SEPE de Villiers-aux-Chênes

Réponse à l'avis de la MRAE

Commune de Doulevant-le-Château (52)

Nom du pétitionnaire	Société d'Exploitation du Parc Eolien de Villiers-aux-Chênes Société du groupe SSE Renewables
Commune / Département	Doulevant-le-Château / Haute-Marne (52)
Date	Décembre 2023

Figure 4: Contraintes militaires

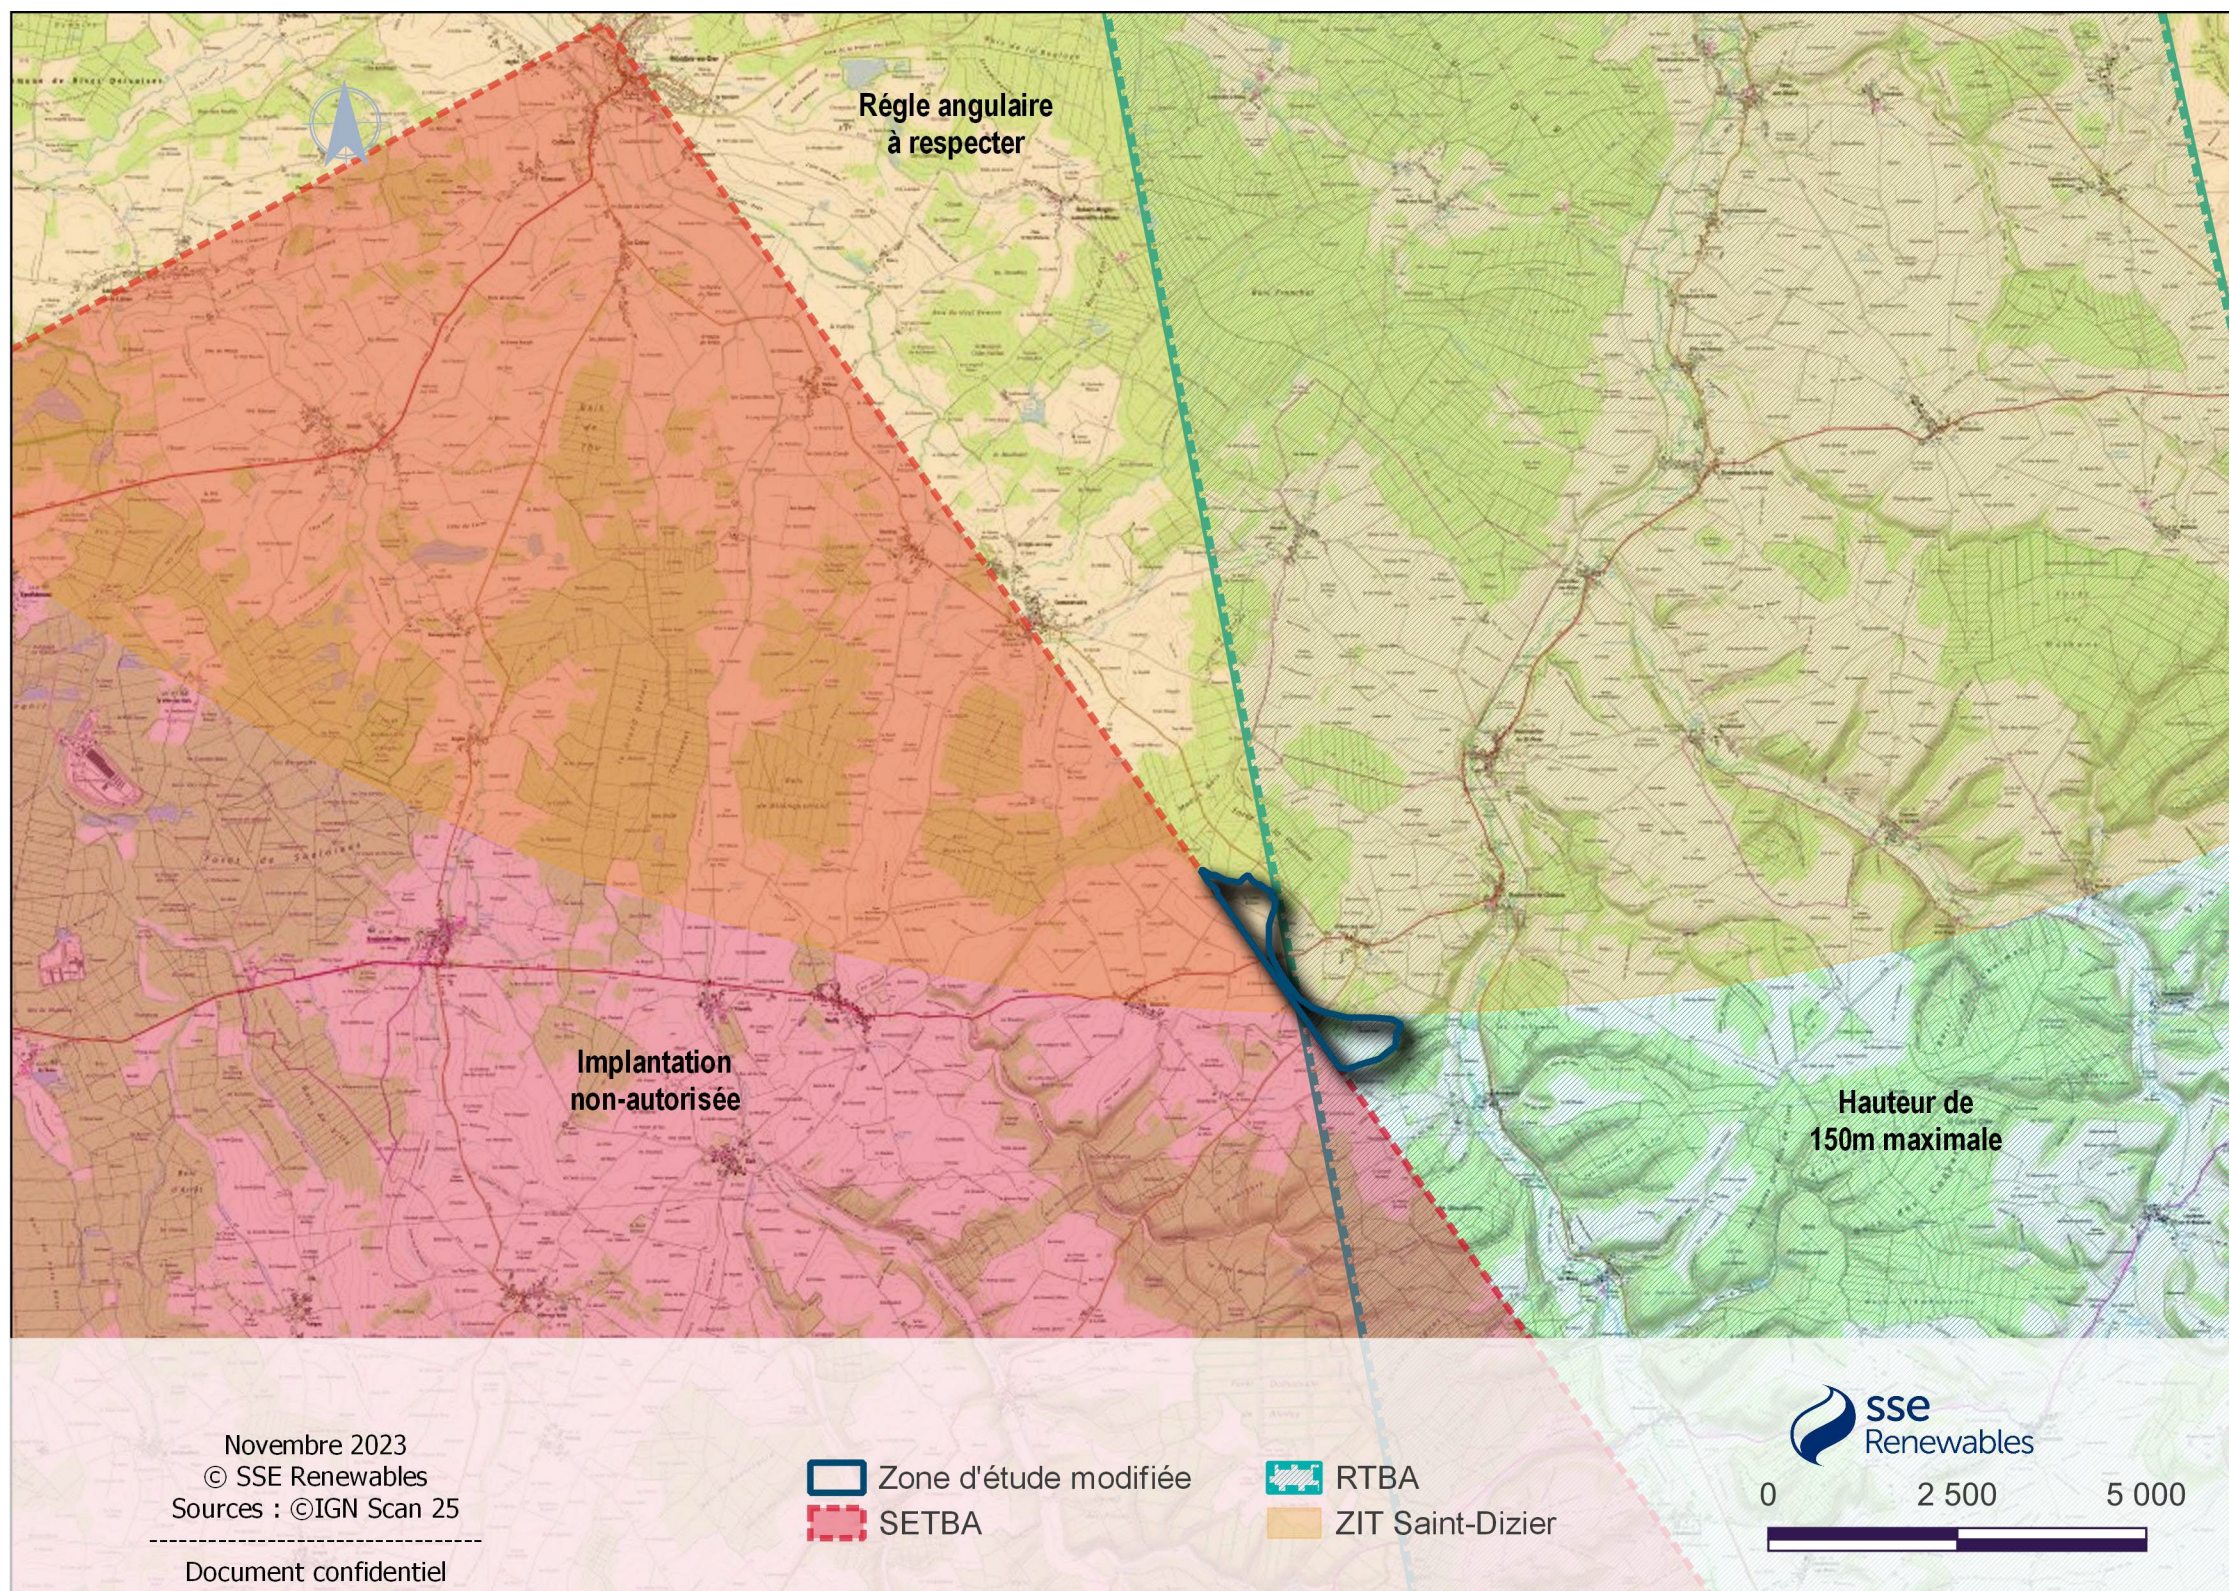
recommande de proscrire l'installation des modèles d'éoliennes dont la garde au sol est inférieure à 50 m lorsque le diamètre du rotor est supérieur à 90 m pour limiter l'impact des éoliennes sur les chauves-souris, or le projet ne respecte pas ces caractéristiques avec une garde au sol de 18 m et un rotor de 132 m.

L'Ae renouvelle sa recommandation au pétitionnaire de choisir un modèle d'éolienne avec une hauteur de garde au sol de 50 m minimum, ou de réduire le rotor à moins de 90 m avec une garde au sol de 30 m minimum.

La zone de projet identifiée est située sous des contraintes aéronautique (cf. Carte 1) :

- **RTBA – LF-R69** : Une partie de la zone se trouve sous un tronçon du réseau de vol à très basse altitude de la défense nommé LF-R69 et sous la zone latérale de protection associée, nommée ZLP LF-R69. Ces dispositions impliquent une limite concernant la hauteur sommitale des aérogénérateurs, pale haute à la verticale, à 150 mètres.

- **SETBA AUBE** : Enfin, la zone du projet se situe à proximité directe d'un espace permanent dédié à l'entraînement au vol à très basse altitude « SETBA AUBE » de jour inférieur à 150 mètres. L'implantation d'aérogénérateurs dans cette zone n'est pas autorisée.

- La partie du Nord de la ZIP si situe dans les **20-30 km du radar des forces armées de Saint-Dizier**. Au sein de cette zone, il est précisé que l'implantation d'aérogénérateurs est encadrée. Ainsi en zone coordination, le nombre d'éolienne devra être limité à une dizaine et l'implantation des parcs devra s'effectuée sur des axes radiaux partant du radar. L'occupation de l'espace des éoliennes situées au Nord de la zone d'implantation potentielle ne devra pas excéder un angle de 1,5° (angle des axes radiaux partant du radar).

- **ZIT 42** : Le projet se situe également à moins de 30 kilomètres de la zone « ZIT 42 ». L'implantation d'aérogénérateurs dans cette zone pourrait être proscrire, cependant afin de limiter la gêne occasionnée par les aérogénérateurs dans le cadre d'un renforcement de la posture permanente de sécurité engagée par une décision gouvernementale, il peut être envisageable de procéder à l'arrêt de ces derniers dès l'application des plans de défense aérienne. Néanmoins, le courrier précise que le projet est jugé acceptable.

La configuration du projet final a été imposé par ces contraintes aéronautiques rédhibitoires, **limitant la hauteur en bout de pales à 150 mètres**. C'est ensuite ajoutée différentes servitudes techniques, les enjeux écologiques tout en gardant une cohérence paysagère globale.

- **Pour ces raisons, le choix a été de conserver une hauteur de machines de 150 mètres, pales à la verticale, sur l'ensemble du projet, même sur les éoliennes les plus au nord, associée à la zone latérale de protection, ZLP LF-R69.**

Figure 6: Localisation des appareils de contact et de mesure de hauteur de vol chiroptères par rapport à l'implantation retenue

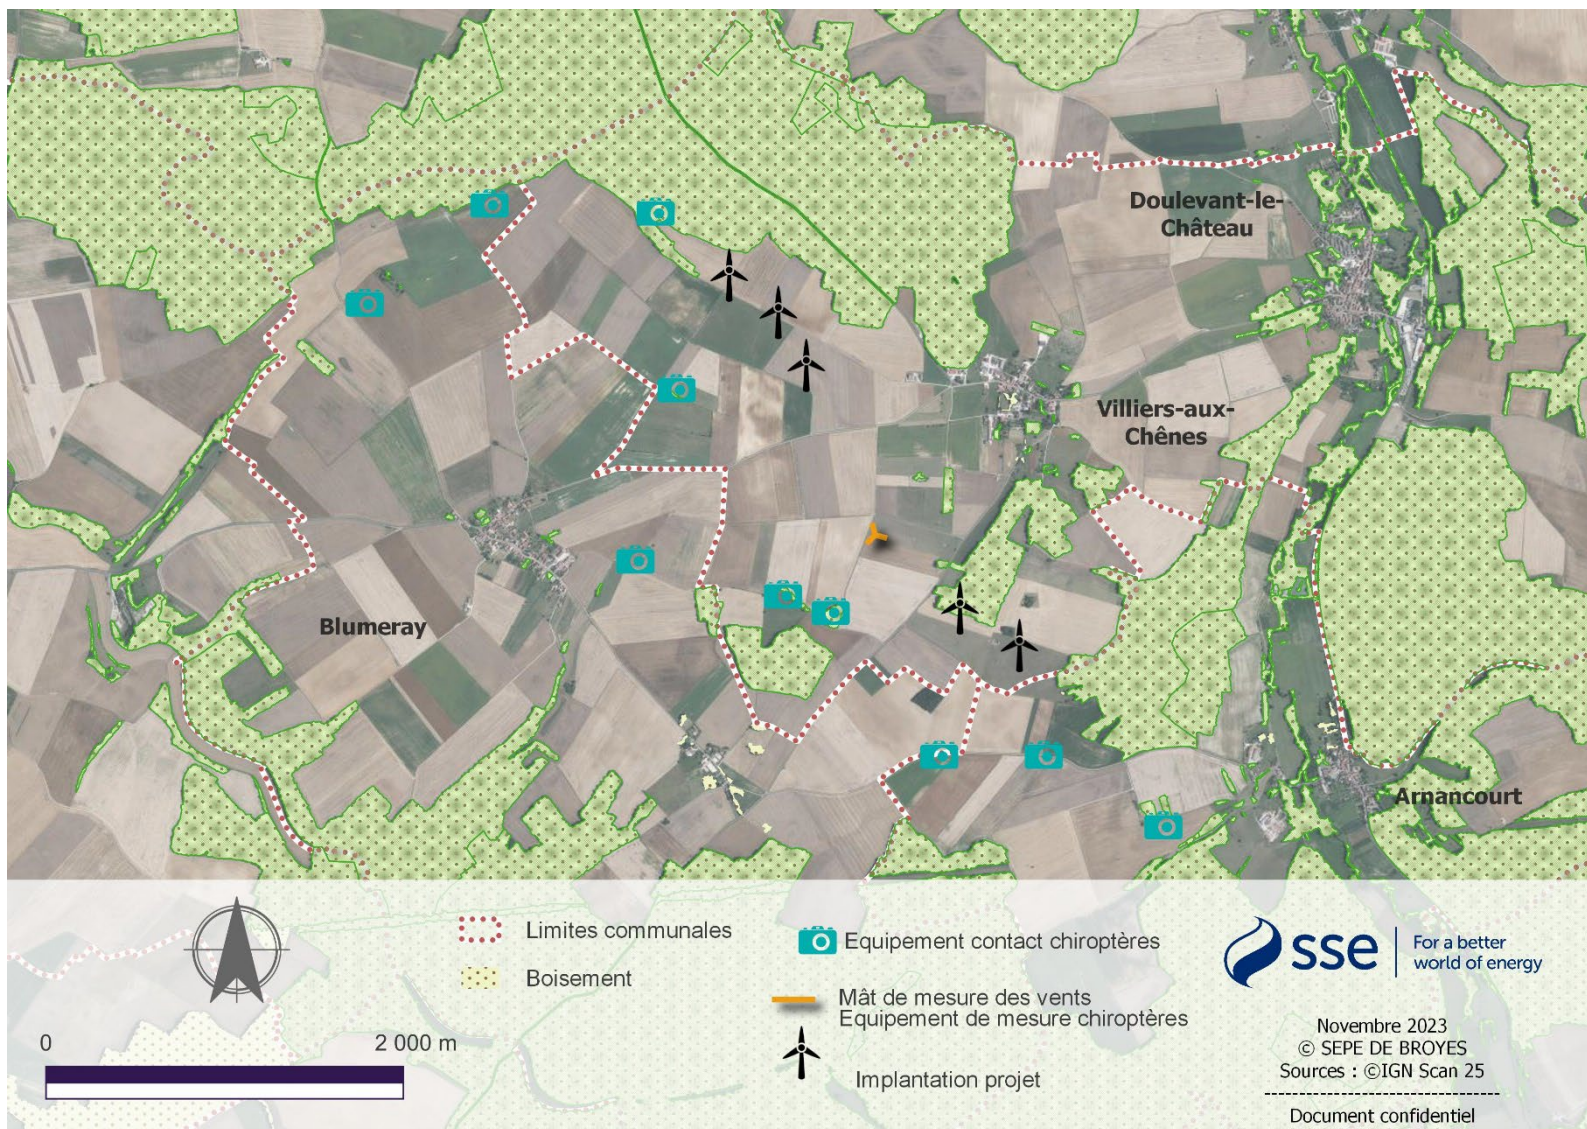
Alors que les recommandations du SRE Champagne-Ardenne et les lignes directrices publiées par Eurobats¹⁷ dans le cadre du Programme des Nations Unies pour l'Environnement (PNUE) recommandent un éloignement minimal entre éoliennes et lisières boisées ou haies de 200 mètres en bout de pale, le dossier mentionne que les éoliennes E4 et E5 ont été positionnées à 135 m de la haie ou de la lisière la plus proche. La distance de 200 m n'est pas respectée.

L'Ae recommande au pétitionnaire de respecter une distance de 200 m en bout de pales entre les machines et les boisements ou haies et de déplacer les éoliennes en conséquence.

- ➔ **Les SMBAT ayant eu le plus de contacts sont ceux situés en lisière de forêt au centre et à proximité de la forêt de la Pissotte, au nord. A l'inverse, les SMBAT ayant eu le moins de contacts sont ceux situés en milieu ouvert dans la moitié nord de la ZIP.**
- ➔ **De plus, la présence de plusieurs boisements proches les uns des autres à proximité de la route départementale D27 forme un contexte favorable à la création d'axes de déplacement. Ce secteur constitue un complexe favorable aux chiroptères.**

Les contacts ont permis de mettre en évidence **16 953 contacts, dont 14 663 contacts enregistrés dans la zone inférieure à la hauteur médiane, 42 mètres**, soit plus de 85 % des contacts.

- ➔ **Il apparaît que la hauteur de garde retenue sur le projet n'est pas en mesure de réduire directement l'impact sur les chiroptères. En revanche, pour parvenir à réduire les collisions un plan de bridage adapté au site est pertinent.**

➔ **L'éloignement de 200 mètres à toute lisière boisée ne peut être effectif, notamment pour l'éolienne E4, ainsi une mesure de réduction imposant un plan de bridage contraignant doit être appliqué afin de rendre cet éloignement acceptable.**

Figure 7: Simulation des espèces contactées sur la période de migration printanière – estimation de l'efficacité du plan de bridage

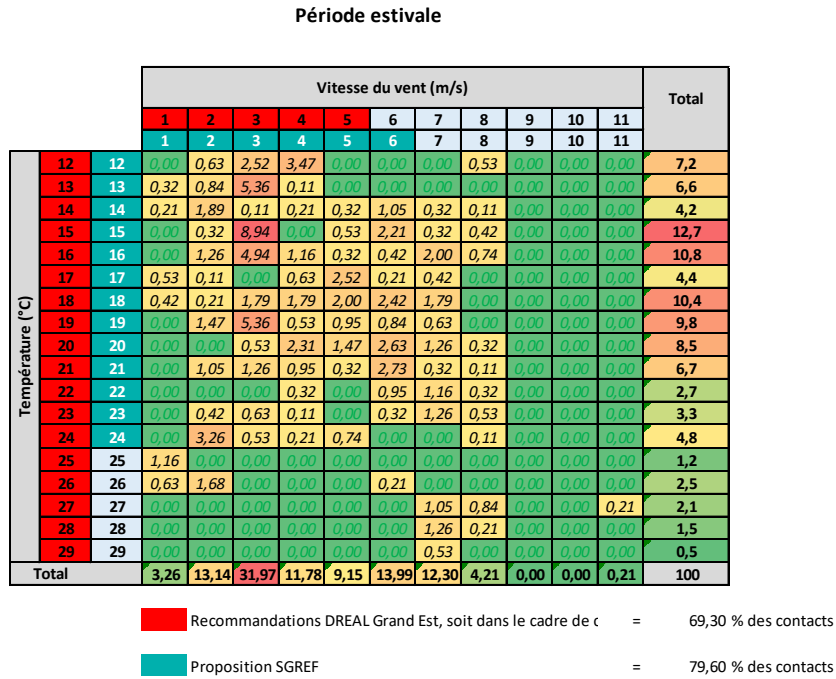
L'Ae considère que les critères de mise à l'arrêt doivent s'étendre à toutes les éoliennes afin d'assurer une réduction d'impact suffisante pour garantir des impacts résiduels les plus faibles possibles, faute de quoi le projet devra l'objet d'une demande de dérogation aux interdictions inhérentes à la réglementation « espèces protégées ».

Aussi l'Ae recommande d'étendre la mise en place d'un bridage à toutes les éoliennes de la zone.

Le plan de bridage proposé dans le cadre du projet de Villiers-aux-Chênes (cf. Tableau 6: Bridage chiroptères) permet de couvrir à toute période (printanière, estivale et automnale) de 77% à 84% des contacts réalisés au niveau du mât de mesure des vents, soit 10 à 15% plus de contacts que les bridages préconisés par la DREAL Grand Est. (cf. figure 4, 5 et 6 : Simulation des espèces contactés par période – estimation de l'efficacité des plans de bridage). Ce plan de bridage entraîne une perte de production nette non négligeable de 2.07 %.
